PROVINCIA DI VENEZIA

COMMISSIONE VALUTAZIONE DI IMPATTO AMBIENTALE

Parere n. 19/2013

OGGETTO: TERRAGLIO S.p.A
Realizzazione di un centro commerciale (grande struttura di vendita) in Comune di Venezia – loc. Mestre via Caravaggio. Procedura di Valutazione d’Impatto Ambientale ai sensi dell’art. 23 D.Lgs n. 152/06 e ss.mm.ii.

Illustrazione 4: Progetto dell'intervento con riportate le nuove soluzioni viabilistiche.

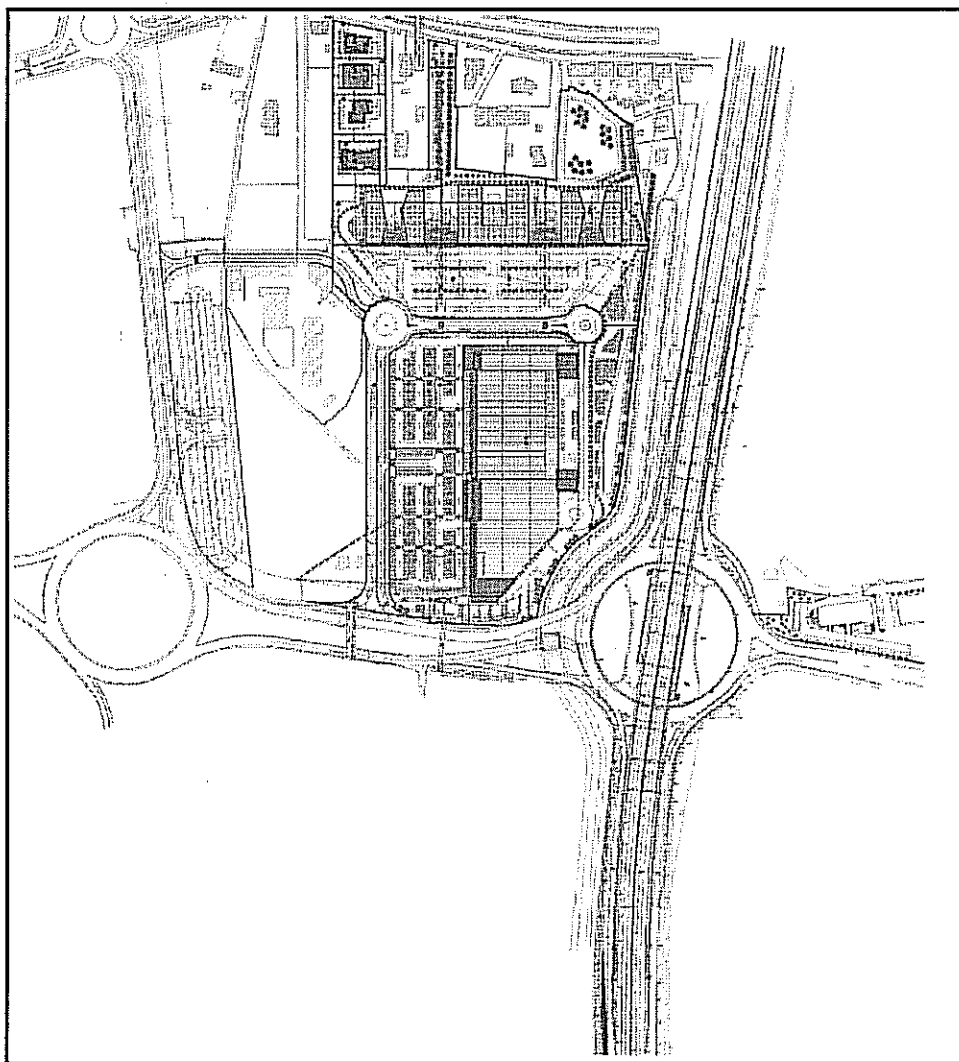
Nella Figura sotto riportata vengono esposti gli interventi oggetto di parere di massima favorevole del 09.07.2013 da parte del Ministero delle Infrastrutture e dei Trasporti, finalizzati all'accessibilità del comparto ed alla riqualificazione funzionale della intersezione a rotatoria "Castellana".

Tali interventi prevedono la realizzazione del collegamento tra il comparto e via Bella (bretella ovest). Questa bretella devia alcuni ingressi al comparto, evitando che essi coinvolgano la rotatoria Castellana. La bretella permette l'ingresso ed il deflusso alternativo del comparto nel caso di mancanza di fluidità nella bretella sud, su via Caravaggio; inoltre permette un percorso di by-pass della rotatoria Caravaggio, usufruibile dai veicoli provenienti dalla rotatoria Castellana e diretti a nord; ed infine permette un accesso indipendente dalla rotatoria Castellana per l'attività industriale CONSERCHIMICA, posta al termine di via Borgo Pezzana, che attualmente percorre obbligatoriamente la rotatoria e la SS Pontebbana.
